Retentionsraum Bellenkopf/Rappenwört

Nacherörterungstermin
07.11.2018

Regierungspräsidium Karlsruhe, Referat 53.1 – Landesbetrieb Gewässer

Technische Umsetzung (Damm XXV)

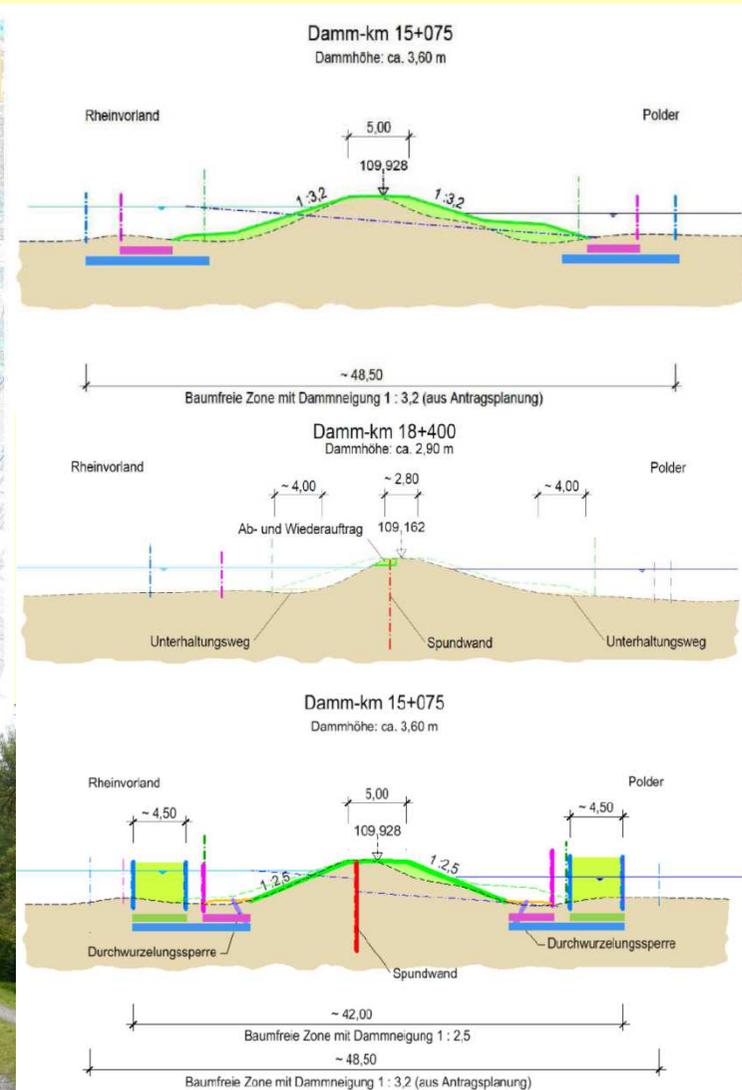
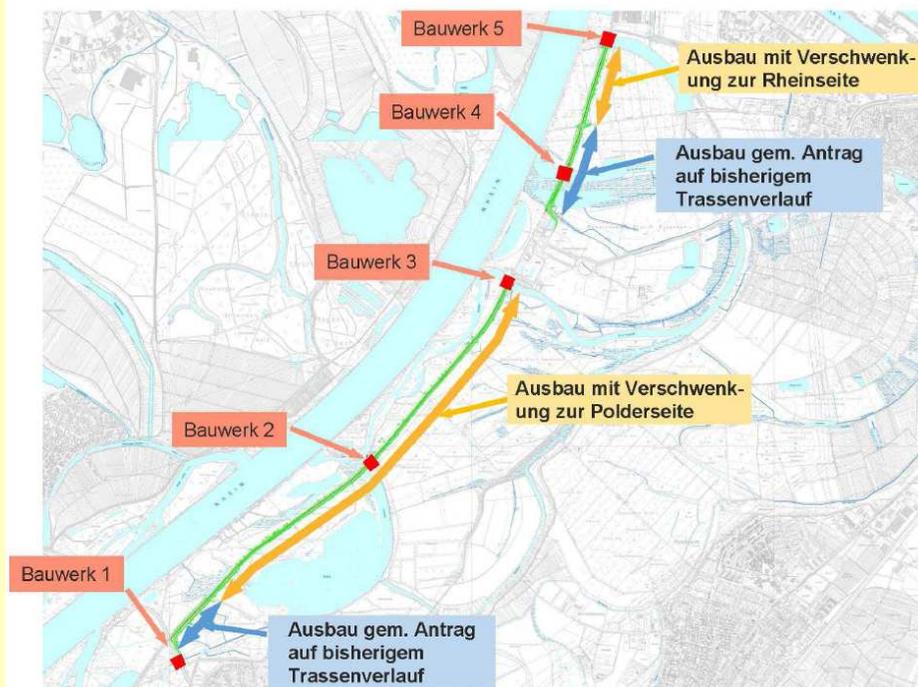
- Das Thema „Hochwasserdamm XXV“ wurde im Rahmen des Erörterungstermins vom November 2016 vorgetragen und wurde im Jahr 2017 intensiv bearbeitet.
- Im Ergebnis hat sich gezeigt, dass **die eingebrachte Alternative einer Hochwasserschutzwand** in Form einer reinen Spundwand in der Dammkrone des bestehenden Hochwasserdammes XXV (HWD XXV) **nicht die zwingenden Forderungen zur betriebssicheren Längsdurchfahrbarkeit erfüllt**, um alle Bauwerke am HWD XXV zu jeder Zeit erreichen zu können.

⇒ Somit stellt **die vorgeschlagene** Alternative der Stadt Rheinstetten (des Herrn Treiber) aus Sicht des Maßnahmenträgers **keine zumutbare Alternative** dar.

Grundwasser – Schutzkonzept Daxlanden

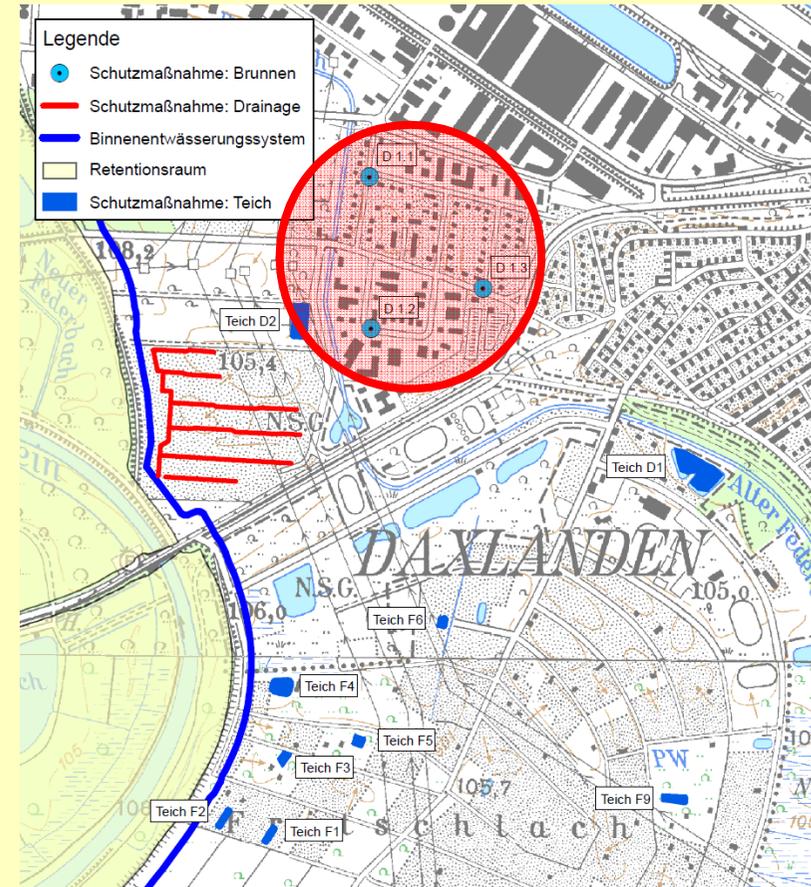
- Der **Schutz** **Bebauung in Karlsruhe-Daxlanden** vor zusätzlichen, schadbringenden Grundwassererhöhungen **erfolgt durch Teiche und Gräben sowie durch Brunnen.**
- Hauptvorfluter ist der **Graben 3**. Die Vorflut im Alten Federbach ist durch den Rheinhafendüker mit Anschluss zum Knielinger See bzw. durch den Betrieb des Pumpwerkes Nord gegeben.
- Die Grundwasserhaltungsmaßnahmen lassen sich in 4 Bereiche aufteilen:
 - Grundwasserhaltung Karlsruhe-Daxlanden 1 (Fritschlachweg / Im Jagdgrund)
 - Grundwasserhaltung Karlsruhe-Daxlanden 2 (Tierheim)
 - Grundwasserhaltung Karlsruhe-Daxlanden 3 (Babbergerstraße)
 - **Grundwasserhaltung Karlsruhe-Daxlanden 4**
(Gebiet östlich des Alten Federbachs, das im Norden von der August-Kutterer-Straße, im Osten von der Otto-Laible-Straße und im Süden vom Waidweg und der Babbergerstraße begrenzt wird)
